汎用インバータFREQR0L-F700シリーズ ファン交換方法に対する変更のお知らせ

発行 日付	2006年7月	件 名	汎用インバータ FREQR0L-F700 シリーズ ファン交換方法に対する変更のお知らせ 三菱電機株式会社名古屋製作所 〒461-8670 名古屋市東区矢田南5-1-14 Tel (052) 721-2111大代表
----------	---------	--------	---

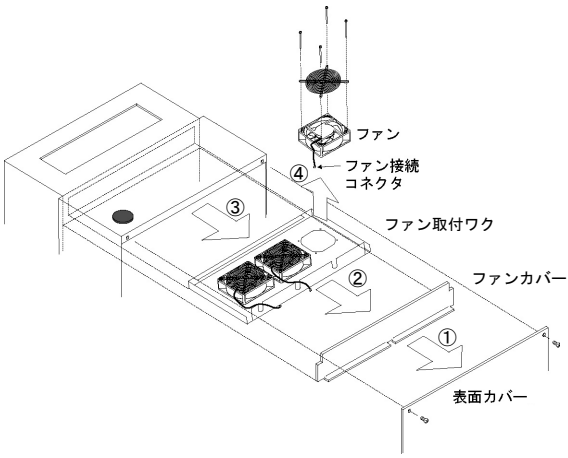
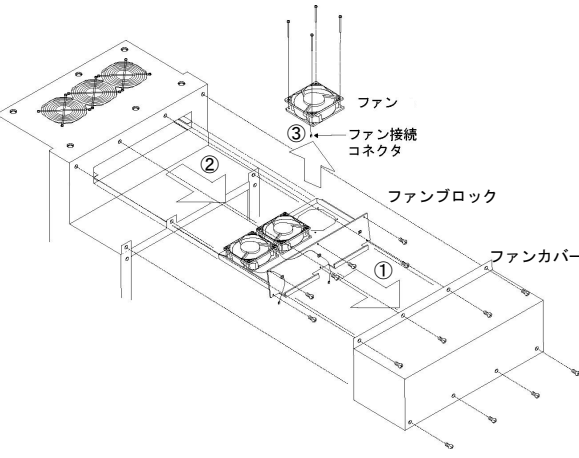
変更前	変更後
<p>手順</p> <ol style="list-style-type: none"> ①表面カバーを取り外します。 ②ファンカバーを取り外します。 ③ファンコネクタを外してからファン取付ワクを外します。 ④ファンを取り外します。 	<p>手順</p> <ol style="list-style-type: none"> ①ファンカバーを取り外します。 ②ファンコネクタを外してから、ファンブロックを取り外します。 ③ファンを取り外します。 
<p>表面カバーを外す必要性があります。</p>	<p>表面カバーを外す必要性がありません。</p>
